工程指示 / 要求簡箋 ENGINEER INSTRUCTIONS (E.I.)

工程指示編號:	EI- 8424	修改版本:	A
	HK- 1858		
工程編號:	J 856	工程名稱:	天榮站
收件人:	生統/謝永林	發件人:	Charmant
工程項目:	T1座 隔音門窗室內鋁板收口 (BM表+圖則表+加工圖+位置圖)	日期:	14/10/2024

內容: T1座 隔音門窗室內鋁板收口 (BM表+圖則表+加工圖+位置圖) (目標完成日期能和EI8375A的路軌同時出貨)
* 更新: 由於庫存只有 60*60*4mm的鋁角, 所以原來的 LJ-Q01 40x30x4mm鋁角, 會以60*60*4mm的鋁角加工切為40x30x4mm使用 (共75pcs)
完成上列要求日期: 18/11/2024

名稱	鋁角加工圖	制圖	周廣志	2024.08.09	修改			
材料	40x30x4mm 鋁角	復核	謝永林	2024.09.23	日期			
顏色	鍍化	批准			圖號	LJ-Q01

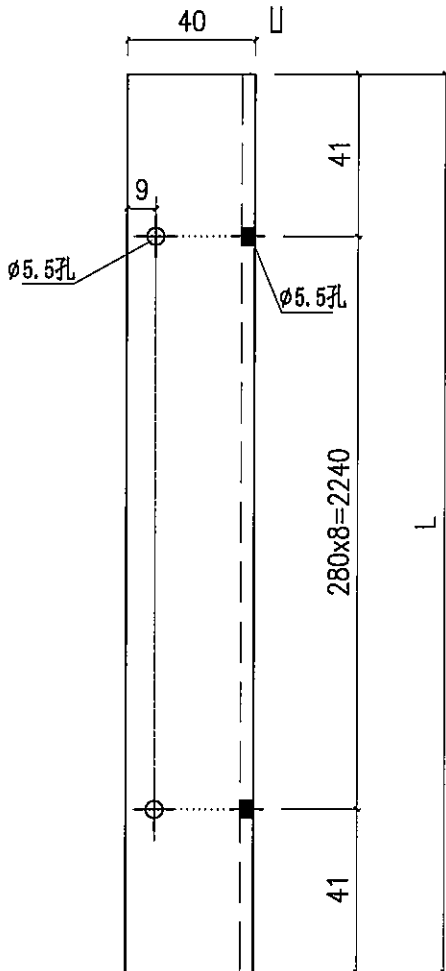
60x60x4mm cut to 40x30x4mm

*用庫存 60x60x4mm 鋁角
加工切去代替此件。
